**Jahreshauptversammlung des
Bürgerverein Wildensorg e.V.
am 23.01.2020**

Errichtung eines Hochbehälters mit Einfriedung

Sachstand und weitere Vorgehensweise Hochbehälter Rothof

Beschlusslage 03.07.2019

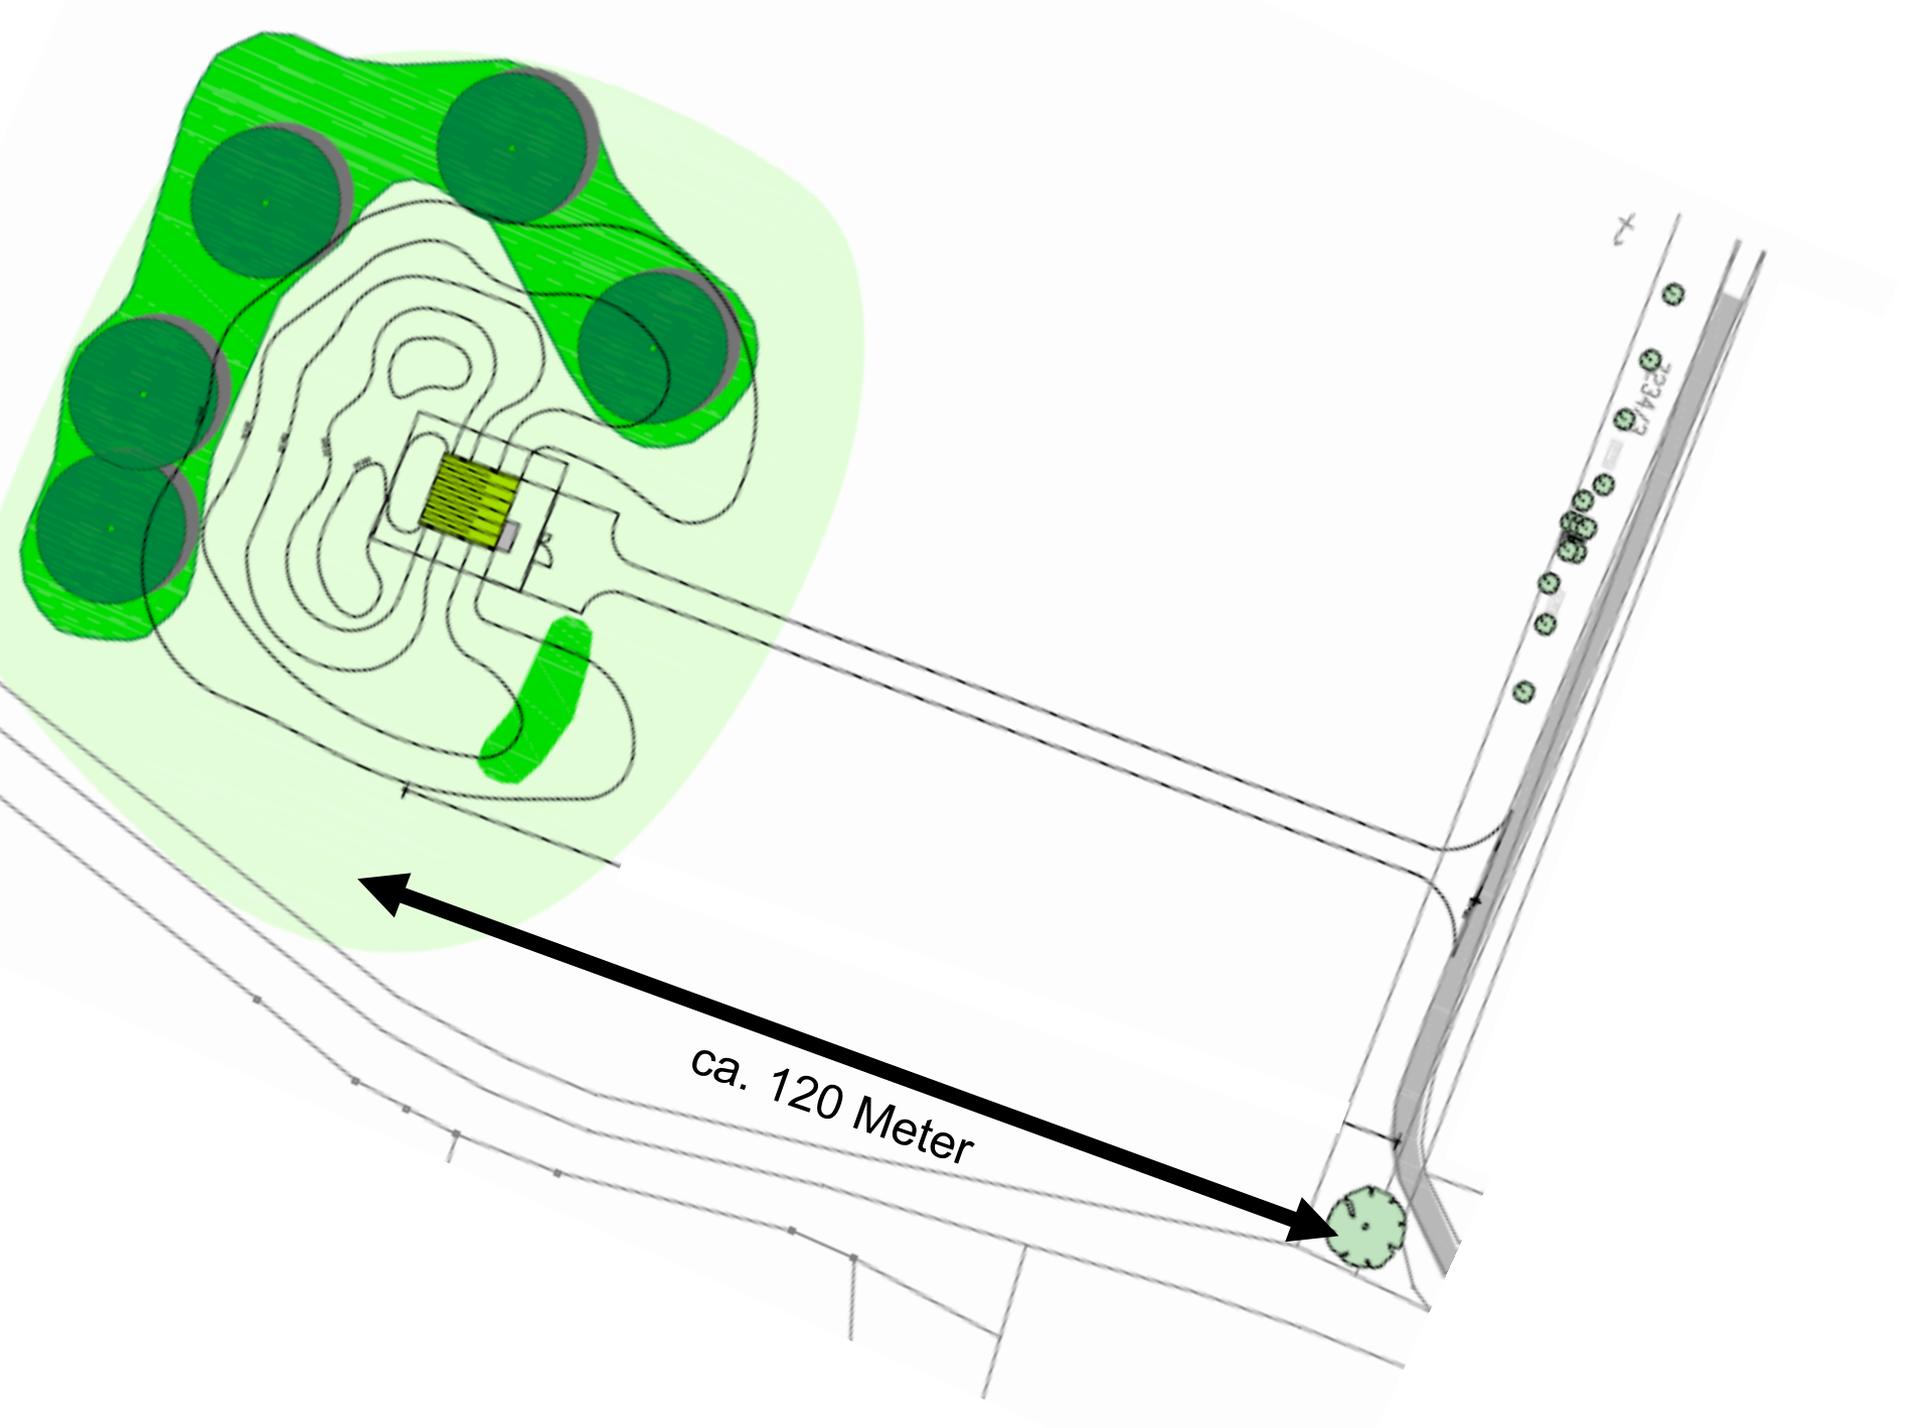
- Höchster Standort erfüllt alle hydraulischen Notwendigkeiten
- Aushub wird verwendet, um das Bauwerk weitestgehend in einen natürlichen Hügel zu integrieren. Oberirdische Gebäudeteile werden mit Holz verkleidet.
- Statt intensiver landwirtschaftlicher Nutzung des Ackers: Blühwiese mit neuer Aufenthaltsqualität + Bänke zum Genießen
- Bäume und Hecken um das Gebäude herum lassen den Hochbehälter optisch komplett verschwinden.

Vorgabe Naturschutzbeirat:

- Kurzer Weg, geschottert
- Umfassende Begrünung
- Natürliche Hügelform
